**Modulo per la presentazione delle osservazioni per i piani/programmi/progetti sottoposti a procedimenti di valutazione ambientale di competenza statale**

ID: Codice procedura (ID\_VIP/ID\_MATTM):10844

Impianto per la produzione di energia elettrica da fonte eolica, costituito da 6 aerogeneratori della potenza complessiva di 37,2 MW, un sistema di accumulo da 25 MW e relative opere connesse in località "Rempillo" nel comune di Pitigliano (GR).

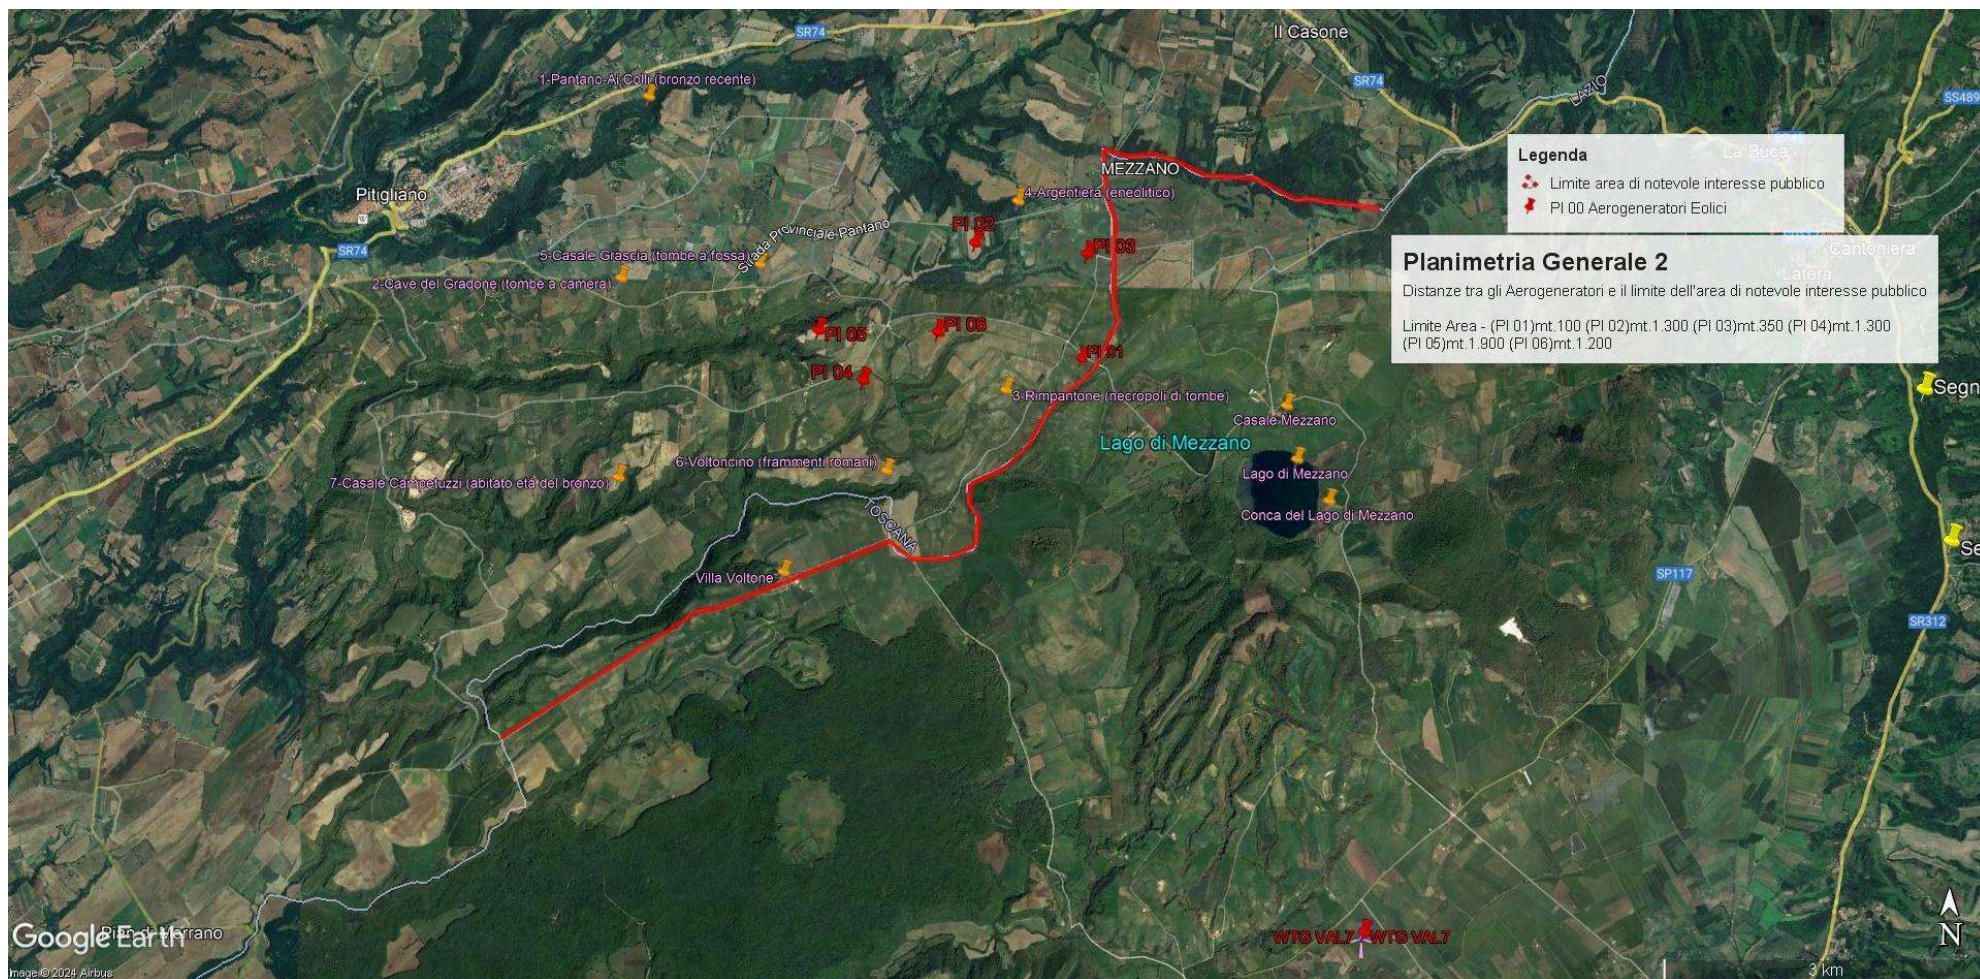
Tornando alla questione di legittimità, alla luce del combinato disposto dal "vincolo sul patrimonio paesaggistico (artt. 136 e ss. e 142 del decreto legislativo n. 42/2004 e ss.mm.ii.) e sui beni culturali" (artt. 10 e ss. del decreto legislativo n. 42/2004 e ss.mm.ii.) e dal comma 8 lettera c-quarter del D.Lgs 191/2021 e ss.mm.ii si evince che, ad oggi, le aree in cui sono previsti gli insediamenti dei sei aerogeneratori dell'impianto eolico denominato "Rempillo" non sono idonee perché ricadono tutte all'interno della fascia di rispetto dei **beni paesaggistici di notevole interesse pubblico denominati "Conca del Lago di Mezzano e territorio circostante" (D.M. 22.05.1976)** comprendente anche il **vincolo "Selva del Lamone" (D.M. 22.05.1984)** tutelati dall'**art. 136 del Codice del Beni Culturali e del Paesaggio** e in particolare un aerogeneratore (P01) è a 100 metri dal primo vincolo citato e gli altri cinque compresi in una distanza massima tra 1 km e 2 km (vedi immagine n. 1 dell'ALLEGATO). Nella fascia di rispetto dei 3 km anche la porzione di vincolo rappresentato dalla Selva del Lamone che gode di altre importanti tutele in quanto Riserva Naturale regionale (L. 394/91 e L.R. 29/97), Zona di Protezione speciale (ZPS) insieme ai Monti di Castro collegati tra loro da una Zona di Conservazione Speciale (ZSC), il sistema fluviale Fiume Fiora-Olpeta. La Selva del Lamone oltre il vincolo paesaggistico di notevole interesse pubblico che la rende area non idonea all'installazione degli impianti FER anche nelle sue fasce di rispetto dei 3 km, gode di un'altra tutela che ne rivela l'importanza di area di importanza internazionale per l'avifauna IBA (012) che viene collegata all'altra IBA (099) Lago di

In sintesi, visti l’art. 20 comma 8 lettera c) quater del D.Lgs n 199/2021 e le Linee guida nazionali appena citate, considerato l’enorme impatto dell’impianto eolico industriale denominato “Rempillo” sulla zona paesaggistica di notevole interesse pubblico ben individuata nelle immagini n.1 e n. 2 e sui Beni Culturali evidenziati nell’ immagine n. 3 dell’Allegato alle presenti Osservazioni, per la collocazione delle pale P04 e P05 direttamente all’interno del perimetro di un’area archeologica e per gli impatti anche sull’area intermedia e vasta dei pregiati territori laziali della Tuscia settentrionale e in particolare di quelli del pitiglianese ricco di emergenze agricole, naturalistiche, storiche e archeologiche del periodo etrusco ma non solo, si chiede che venga negata l’autorizzazione all’ insediamento dell’impianto eolico denominato “Rempillo”.

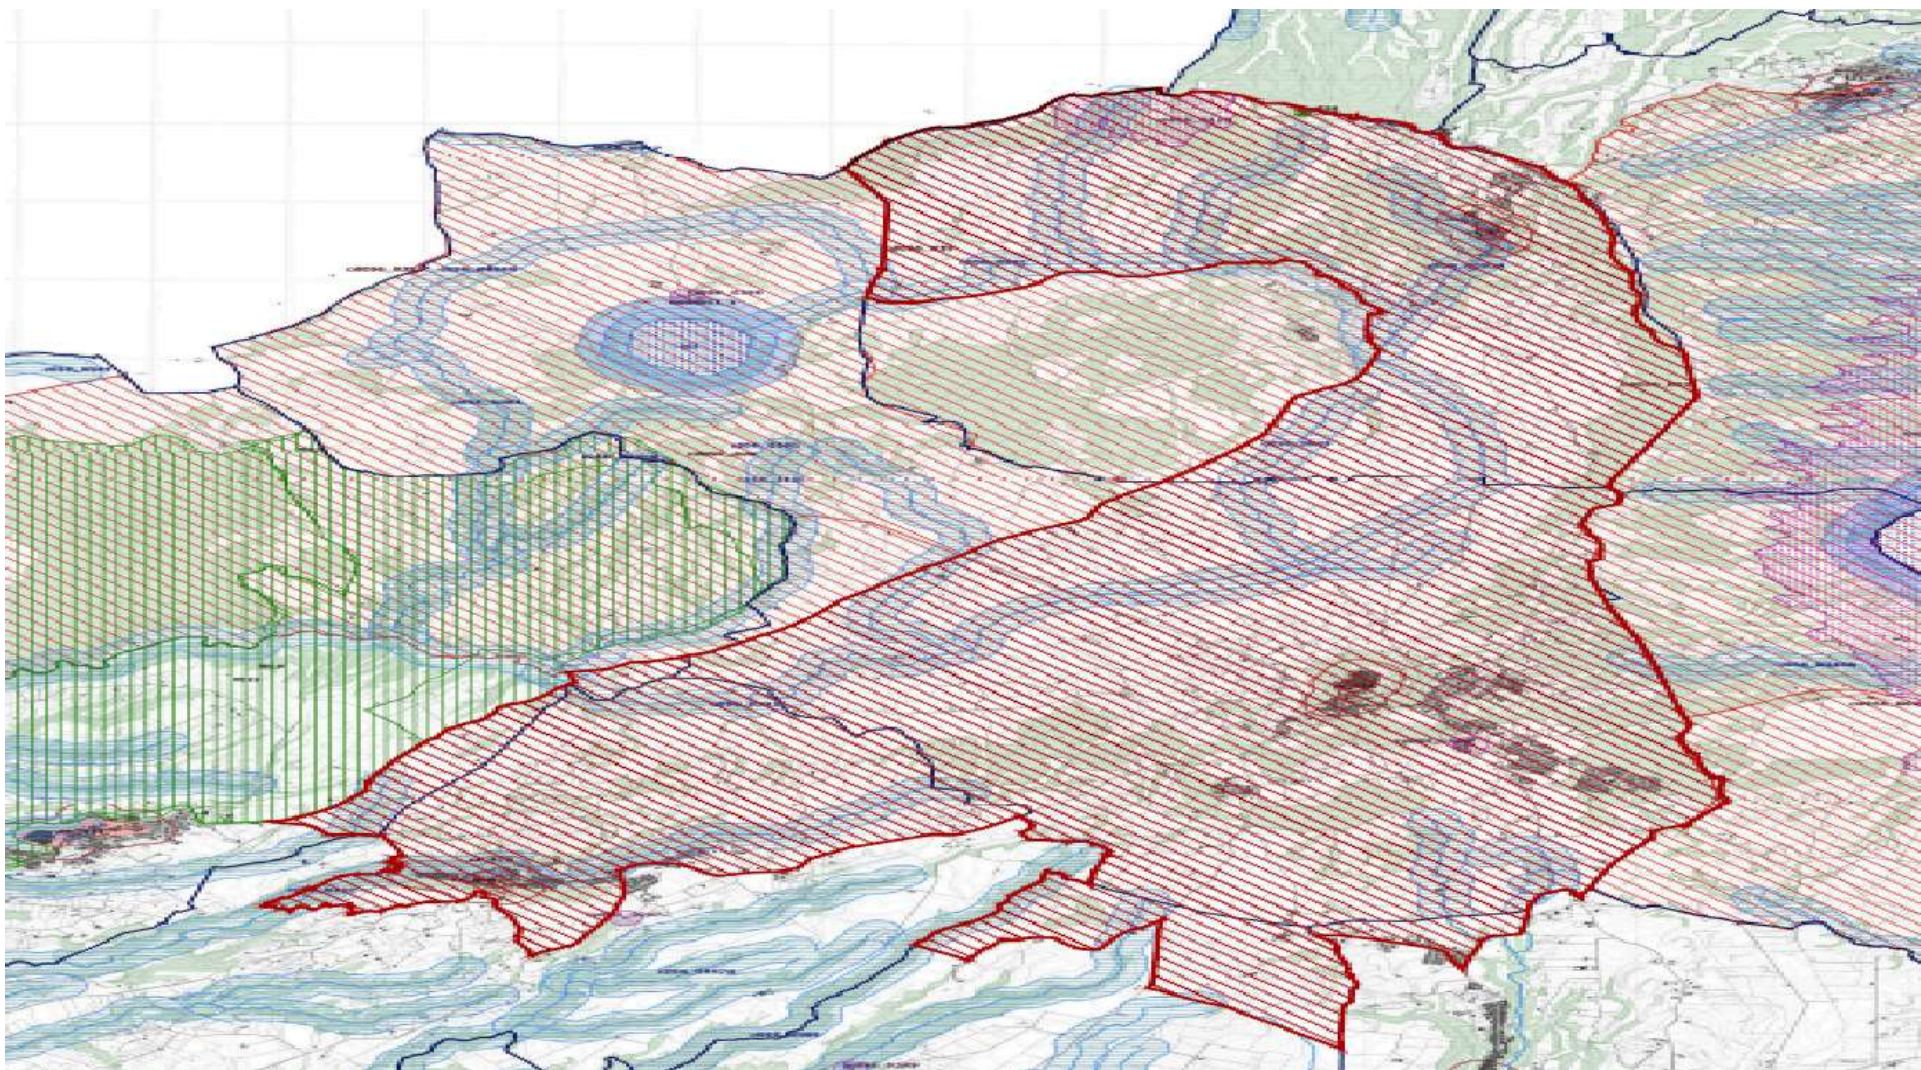
Bolsena attraverso la ZPS Caldera di Latera e la ZSC Lago di Mezzano che insieme sono compresi nel vincolo paesaggistico “ Conca Lago di Mezzano...” e verranno uniti dal nuovo vincolo paesaggistico “*Ambito paesaggistico, geologico e geomorfologico dell’orlo della caldera di Latera e delle sue pendici interessate dai centri eruttivi periferici*” ( si veda a riguardo la proposta pubblicata sul sito del MIC in data 09/08/2023 e l’immagine n. 2 dell’ ALLEGATO) all’area di notevole interesse pubblico “ Conca del lago di Bolsena” (D.M. 24.10.1960). Praticamente una vasta zona che per interesse paesaggistico e naturalistico oltre che storico, archeologico e identitario rappresenta un unicum nel panorama nazionale.

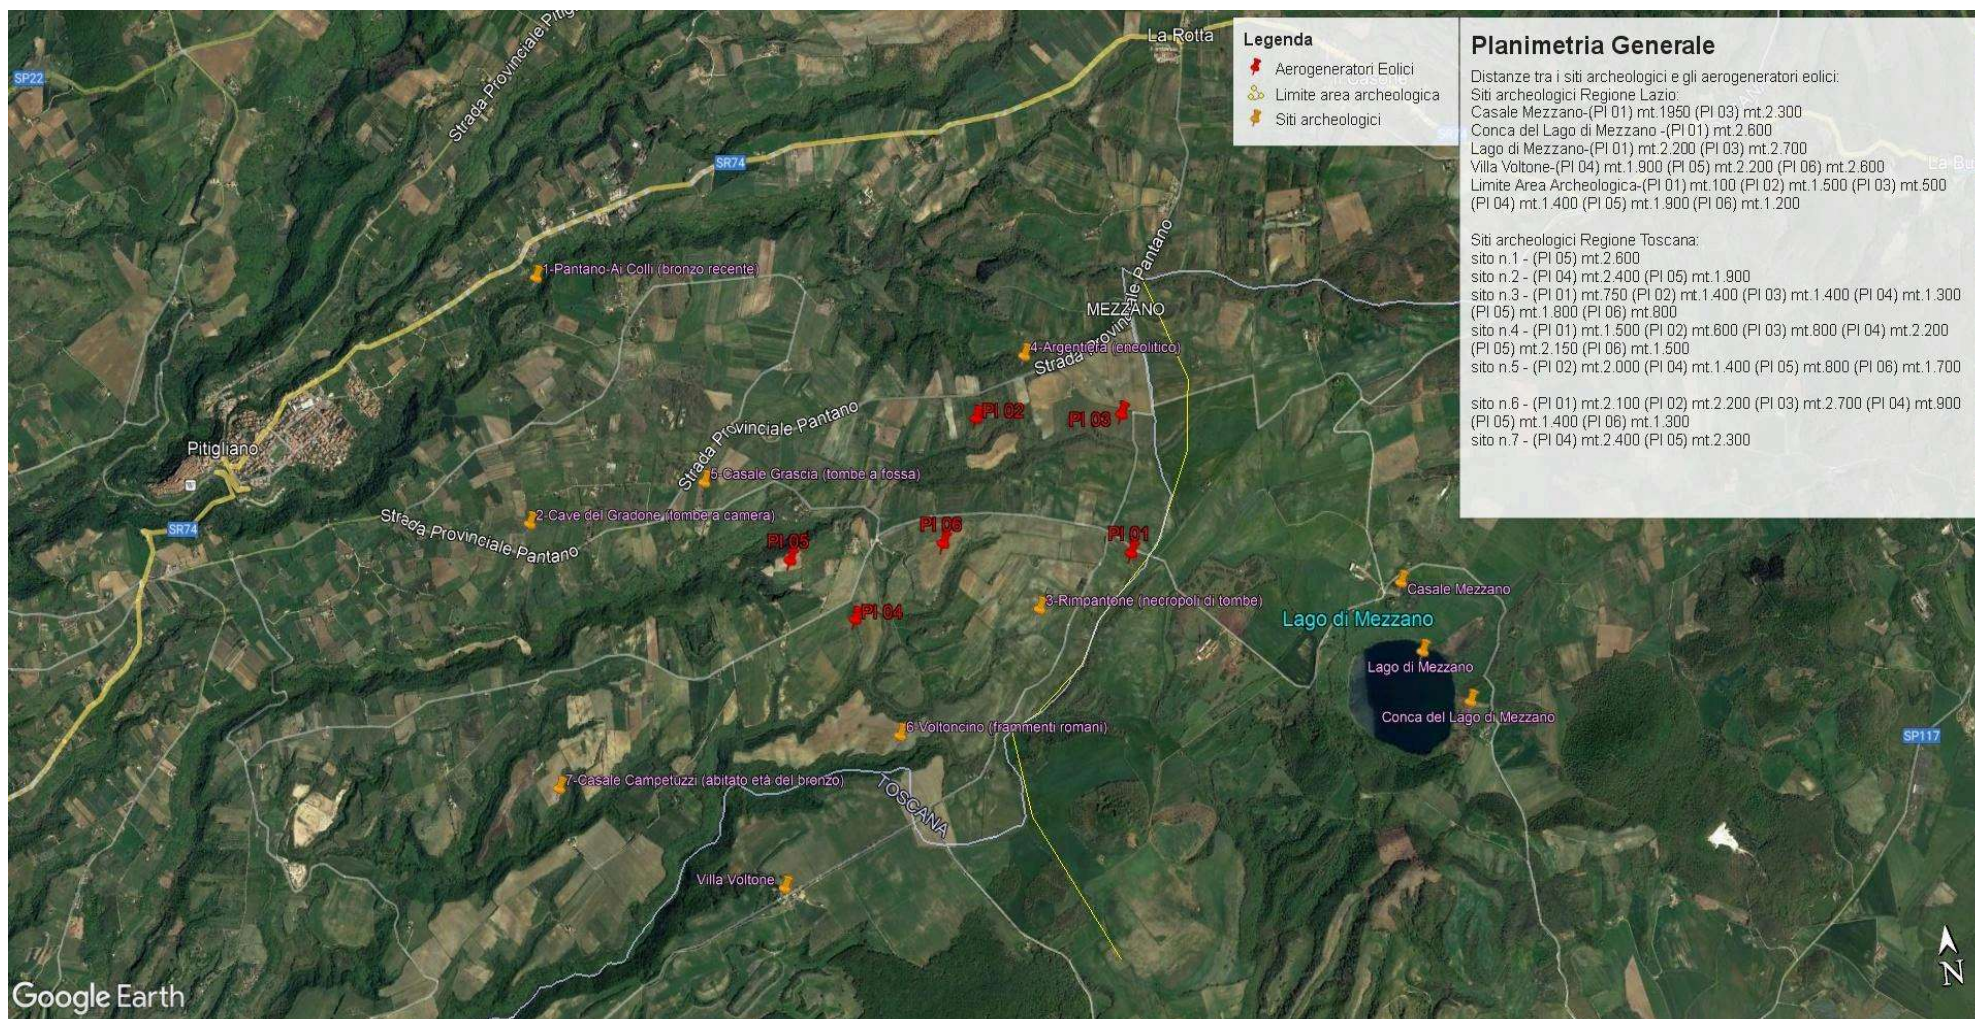
Inoltre, la zona in cui insisterebbe l’impianto eolico industriale Rempillo è compresa nelle fasce di rispetto di 3 km di diversi beni archeologici tutelati dalla parte II del Codice dei Beni Culturali (vedi Allegato, immagine n. 3). Inoltre le pale P04 e P05 ricadono all’interno di un’area archeologica che la Proponente vorrebbe cancellare per il semplice fatto che non è riportata nel documento regionale ma nel documento provinciale come meglio dettagliato nell’Osservazione n. 5. Alla luce di quanto documentato appare chiaro quindi che la collocazione dell’impianto non ha tenuto conto alcuno dei vincoli dell’area nella quale è stato progettato e l’inserimento dell’impianto eolico nel paesaggio e sul territorio non è corretto (Allegato IV delle Linee guida nazionali di cui al D.M dello Sviluppo economico del 10.09.2010).

- h) Le zone di interesse archeologico evidenziate nell'immagine n. 3 a cui si aggiungono anche l'importante abitato protostorico di Sorgenti della Nova e Ruder del Castello altomedioevale che si trovano a circa 4 km dalle aree in cui è stato progettato l'impianto eolico industriale. Poco più lontano i resti del castello medioevale “Morroneccio”. Nell'area vasta le preziose necropoli eneolitiche (Poggi Alti) ed etrusche di Pitigliano, Sovana e Sorano.

**Immagine n. 4** Situazione di saturazione da impianti FER nella provincia di Viterbo. Non sono riportati gli impianti fotovoltaici e agrivoltaici che hanno inciso per buona parte nel cumulo di impianti FER per superare già nel 2023 gli obiettivi del PNIEC assegnati alla Regione Lazio per il 20230.

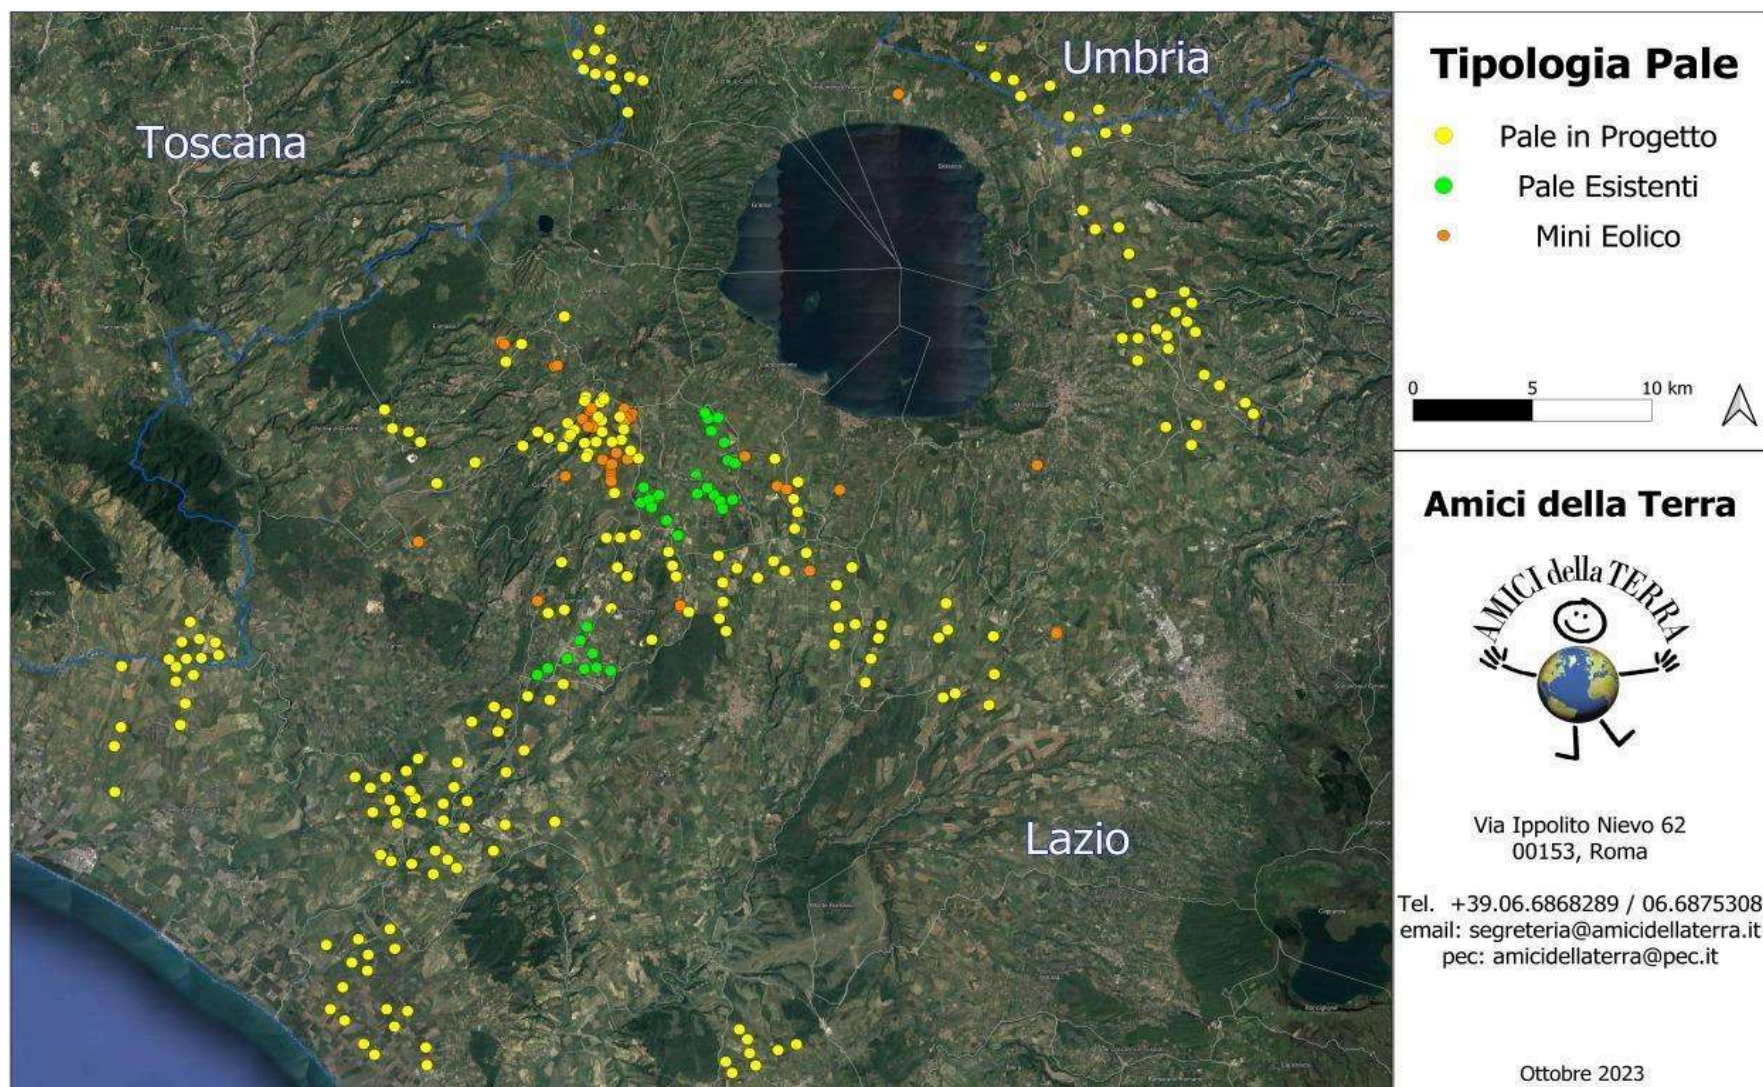
Quindi anche la Regione come Ente deputato dalla normativa nazionale a legiferare sulle aree idonee e non idonee si è espressa riguardo al fatto che abbia assolto ai doveri e alle quote stabilite dal PNIEC e in ambito regionale la provincia di Viterbo è stata quella con il più alto tasso di impianti FER tra tutte e quindi ormai satura ed il cumulo degli impianti FER installati, autorizzati e in progetto rappresenta una **elevata criticità per la sostenibilità ambientale di ulteriori eventuali iniziative**. L'impianto eolico " Rempillo" pur essendo "esterno al confine provinciale e regionale ma nelle sue immediate vicinanze ( a soli 100 metri i primi due aerogeneratori) oltre ad impattare sul territorio e sulle economie di tre Comuni del Lazio ( Farnese, Valentano e Latera) si trova nelle fasce di rispetto dei Beni di notevole interesse pubblico come si è evidenziate nelle Osservazioni nn. 1 e 2 e crea anche degli impatti negativi anche sui beni naturalistici come verrà dettagliato nell'Osservazione n. 4. Inoltre andrebbe a sommarsi al già enorme cumulo di impianti eolici e fotovoltaici e geotermici che già creano una elevata criticità ambientale nella provincia di Viterbo e interferiscono anche con il territorio toscano come si può vedere dalle immagini nn. 4 e 5 dell'Allegato n. 1.
